工事名	（仮称）港南三丁目オフィスビル新築工事		
図面名	外構 北側通路 排水ルート図		
図番	G-021 (Rev.1)	縮尺	1/100
作成	東都建設 港南三丁目作業所	日付	2026.11.10

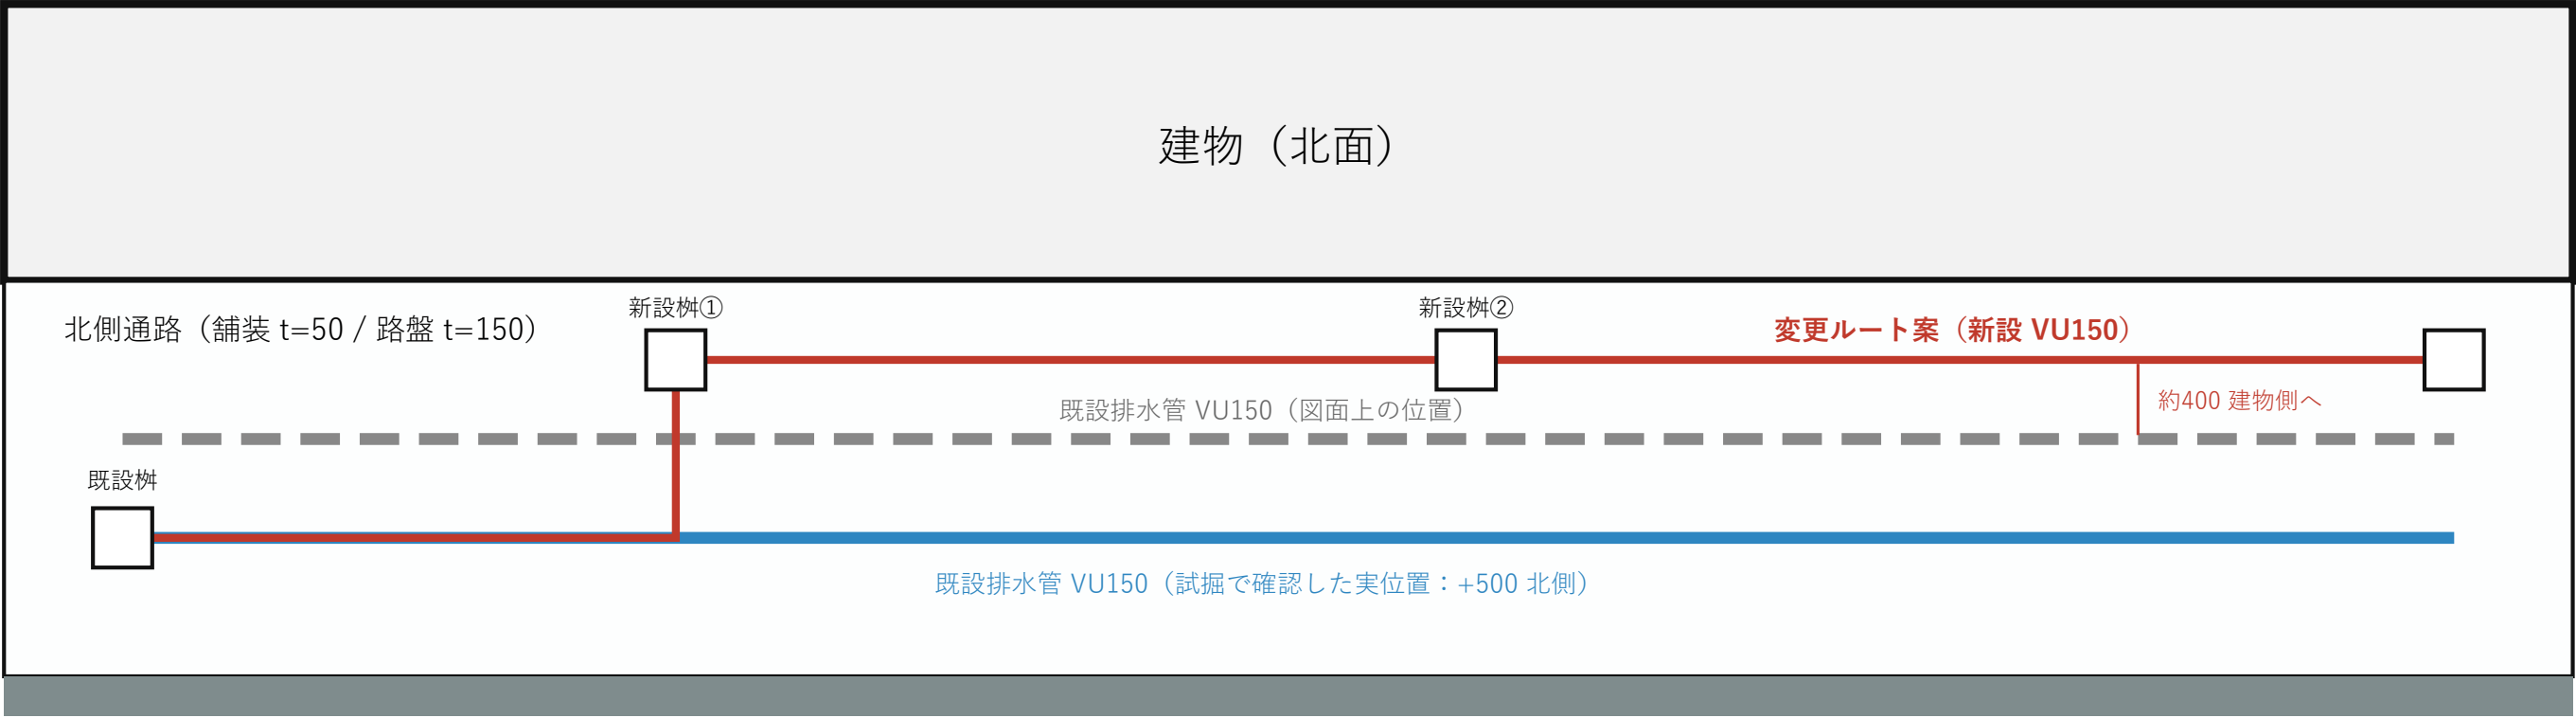
- ・ 11/9 試掘にて既設排水管が設計図より約500mm北側にあることを確認
- ・ 新設排水管は建物側（南側）へ約400mm振り、既設管との離隔を確保する（森田設計 11/10 回答）
- ・ 勾配 1/100 以上確保のこと（既設枳への接続高さは変更なし）
